No.	高浜 1－特別点検（原子炉容器）－ 7 rev1
質 問	<p>(添付－ 2)</p> <p>中間胴に係る非破壊試験 (UT) 記録が、適切な探傷等により得られた結果であることを示す記録 (キャリブレーション、対比試験片、要員の力量、エコーの評価等) を提示すること。</p>
回 答	<p>関連する記録は以下の通りである。</p> <ul style="list-style-type: none"> <li>・ 使用した探傷器の性能 JEAC4207-2008に準じて、超音波探傷器の校正を実施している。 超音波探傷器性能試験成績書 (添付-1)</li> <li>・ キャリブレーション (感度校正方法) 及び対比試験片 超音波探傷試験 (UT) 記録に感度校正方法および対比試験片の形状を記載している。(添付-2)</li> <li>・ 要員の力量 特別点検の非破壊試験 (UT) 従事者は、JIS Z 2305に基づき認定された UT レベル 2 以上の要員にて作業を実施している。 なお、認定された要員については、特別点検の作業員名簿にて管理している。(添付-3) 「非破壊検査技術者 (NDI) UT-超音波検査」の欄に●の記載がある者が試験員または試験評価員に該当する従事者である。</li> <li>・ エコーの評価 <ul style="list-style-type: none"> <li>① 斜角法では距離振幅曲線の 20% を超える記録すべきエコー (不連続部エコー、欠陥エコー) は検出されなかった。</li> <li>② 垂直法で検出された記録レベルを超えるエコーについて JEAC4207-2008 に基づき評価した結果、いずれのエコーも設計・建設規格または溶接規格の判定基準内であり、不連続部エコーと評価している。 これらは斜角法で検出されなかったことから板表面に平行な性状であり、ほぼ板厚中央部付近で検出されていることから通常の圧延工程で発生する偏析部と推定されるため、健全性の観点で問題となるものではない。</li> </ul> </li> </ul> <p>容器探傷試験記録及び解析図 (添付-4)</p>

No.	高浜 1－特別点検（原子炉格納容器）－ 8 rev3
質 問	<p>(添付 2)</p> <p>非破壊試験 (VT-4) の判定基準「原子炉格納容器の構造健全性または気密性に影響を与える恐れのある塗膜の劣化や腐食」の判断基準又は限界見本を提示すること。</p>
回 答	<p>判断基準としては、添付 1 の通り、塗膜に割れ、欠け、剥がれ、膨れの有無、下塗りの健全性、母材の発錆の有無等を確認することで、構造健全性または気密性に影響を与える恐れのある塗膜の劣化や腐食がないかを判断している。</p> <p>添付 1 に示す点検フローの

図1 応力評価フローチャート

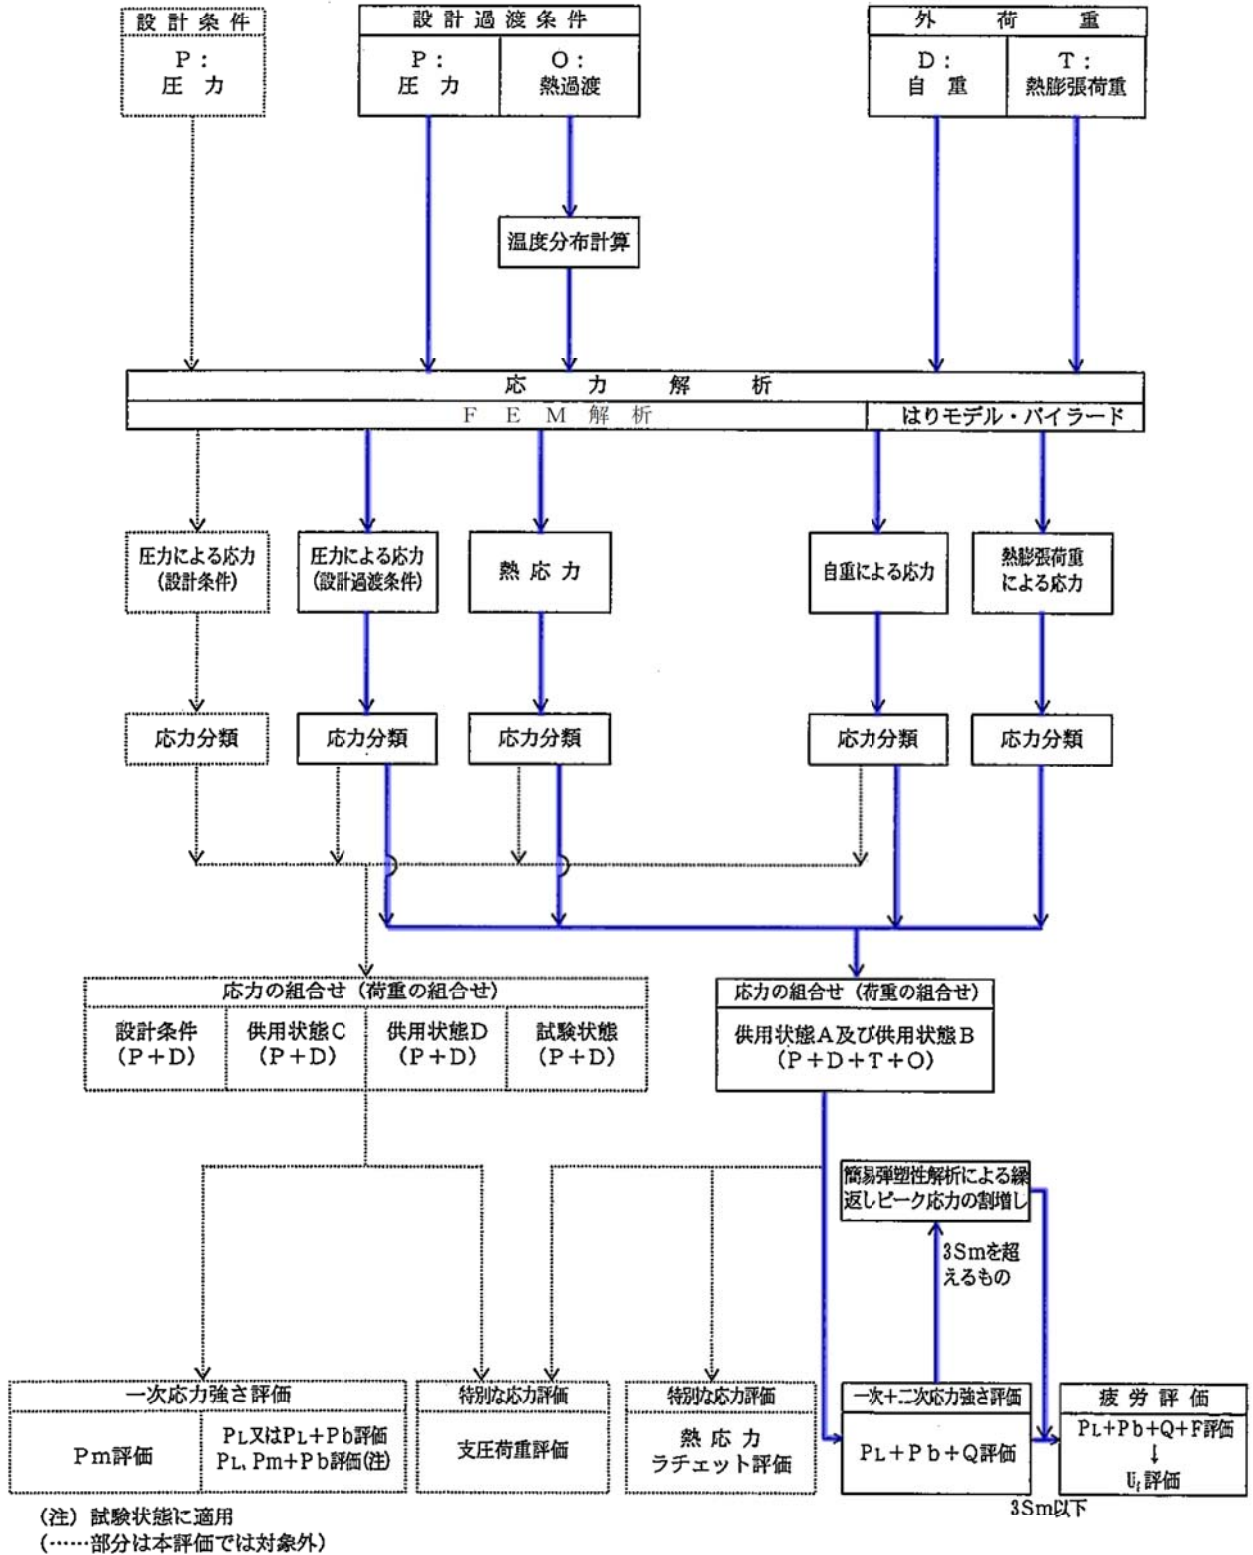
No.	高浜1-低サイクル疲労-18	事象：疲労																					
質 問	<p>(別冊-14機械設備-1重機器サポート-42頁)                  加圧器スカート溶接部の疲労累積係数の算出根拠(解析モデル、材料物性、最大評価点の選定、応力分類、Ke係数を含む)を提示すること。</p>																						
回 答	<p>加圧器スカート溶接部の疲労累積係数の算出根拠を添付に示します。</p> <table border="1" data-bbox="344 779 1441 1010"> <thead> <tr> <th data-bbox="344 779 483 913"></th> <th data-bbox="483 779 619 913">応力フロー チャート</th> <th data-bbox="619 779 754 913">荷重の組合 せ</th> <th data-bbox="754 779 890 913">材料物性値</th> <th data-bbox="890 779 1026 913">形状、評価 点及び解析 モデル</th> <th data-bbox="1026 779 1161 913">最大評価点 の選定結果</th> <th data-bbox="1161 779 1297 913">Ke係数</th> <th data-bbox="1297 779 1441 913">環境評価パ ラメータ</th> </tr> </thead> <tbody> <tr> <td data-bbox="344 913 483 1010">スカート 溶接部</td> <td data-bbox="483 913 619 1010">図1</td> <td data-bbox="619 913 754 1010">表1-1</td> <td data-bbox="754 913 890 1010">表1-2</td> <td data-bbox="890 913 1026 1010">図2</td> <td data-bbox="1026 913 1161 1010">表2-1</td> <td data-bbox="1161 913 1297 1010">表2-2</td> <td data-bbox="1297 913 1441 1010">—</td> </tr> </tbody> </table>								応力フロー チャート	荷重の組合 せ	材料物性値	形状、評価 点及び解析 モデル	最大評価点 の選定結果	Ke係数	環境評価パ ラメータ	スカート 溶接部	図1	表1-1	表1-2	図2	表2-1	表2-2	—
	応力フロー チャート	荷重の組合 せ	材料物性値	形状、評価 点及び解析 モデル	最大評価点 の選定結果	Ke係数	環境評価パ ラメータ																
スカート 溶接部	図1	表1-1	表1-2	図2	表2-1	表2-2	—
